**N/Réf. :** SBK30002\_727\_PUN  
**Gest. :** Thomas Schlessler  
**V/Réf. :** 2023/257=227/000  
**Corr DPC:** Eric Demelenne  
**NOVA :** 15/PFU/1895021  
**Corr DU:** Sabeha ZEROUALI  
Lindsay LEJEUNE

**SCHAERBEEK. Place de la Reine**  
(= site classé)  
**PERMIS UNIQUE:** Réaménager de façade à façade de la place de la Reine et ses abords, le dernier tronçon de la Rue de la Poste, de la Rue Dupont, et de la Rue de Beughem ; réorganiser les zones d'arrêt sur la rue Royale entre la Rue Cornet de Grez et la rue Dupont ; et créer des pistes cyclables et zones de rencontre  
Demande de BUP – DPC / BUP – DU du: 12/06/2024

### Avis de la CRMS

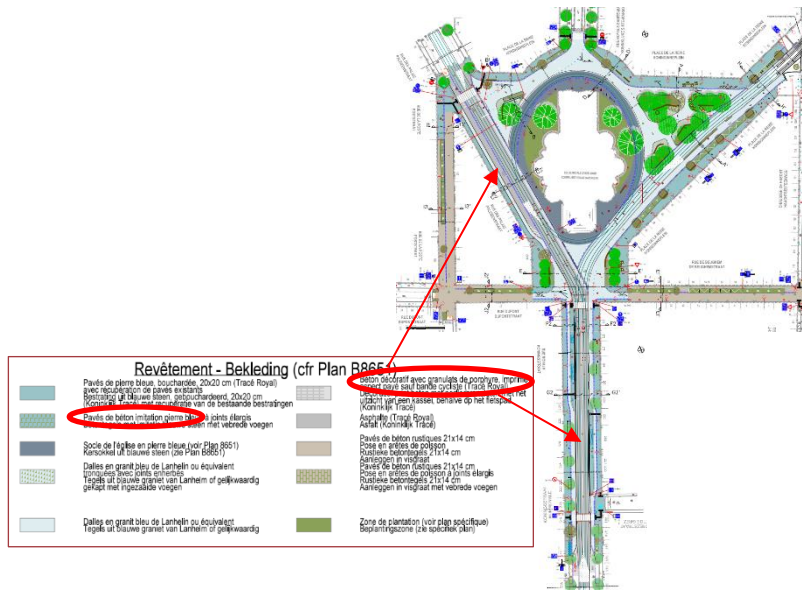
Les plans nouvellement introduits visent à répondre aux remarques émises par la commission de concertation, et entendent améliorer la sécurité des modes actifs et la lisibilité de la zone de rencontre, en adoptant un profil de plain-pied pour de la place de la Reine. Les modifications suivantes sont prévues :

- Abandon des bordures de trottoirs de 2 à 6 cm et **passage au plain-pied** sur toute la surface de la place de la Reine ;
- Ajout de 82 **potelets** et de marquage au sol ;
- Ajout de neuf **places de stationnement** et suppression des zones polyvalentes (terrasses) ;
- Modification des matériaux : remplacement des pavés de granit par des **pavés de béton** imitation pierre bleue et **remplacement des pavés de porphyre par du béton décoratif**, motif pavés (sauf au niveau des pistes cyclables).
- **Réduction de la taille des fosses** d'arbres et réduction de la surface d'un parterre de pleine-terre de 15% ;
- Ajout de **garde-corps** le long des arrêts STIB ;
- Ajout de deux dispositifs « **MUPI** » **JC Decaux** supplémentaires sur la rue Royale ;
- Suppression d'un abribus.

Matériaux prévus dans la nouvelle version du projet. Les pavés de granit sont remplacés par des pavés en béton ; les pavés de porphyre sont remplacés par un revêtement en béton impression pavés. Document extrait du dossier de demande.

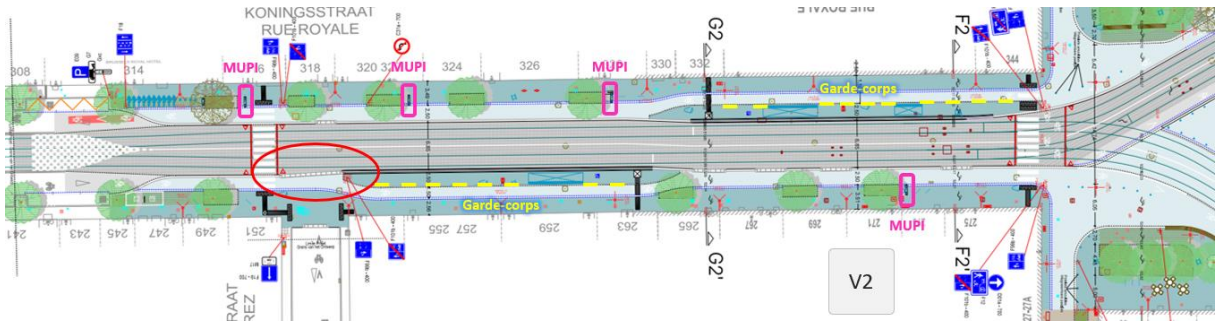
- A plusieurs endroits, les matériaux nobles sont remplacés par des revêtements en béton. Pourtant la conservation ou le recours aux matériaux traditionnels nobles, constitue une démarche essentielle à la valorisation patrimoniale mais aussi « vertueuse » du point de vue environnemental, tout en contribuant à la lisibilité et à la continuité de l'espace public ;

**La CRMS demande donc de revenir à la première version du plan (voir l'avis du 16/10/2023), ainsi que de respecter l'arrêté de classement de l'église Sainte-Marie et de ses abords (préserver la voirie, les formes urbaines et les matériaux traditionnels, le patrimoine végétal, limiter l'encombrement, assurer la visibilité et la lisibilité de l'espace) et les conditions qui y figurent.**
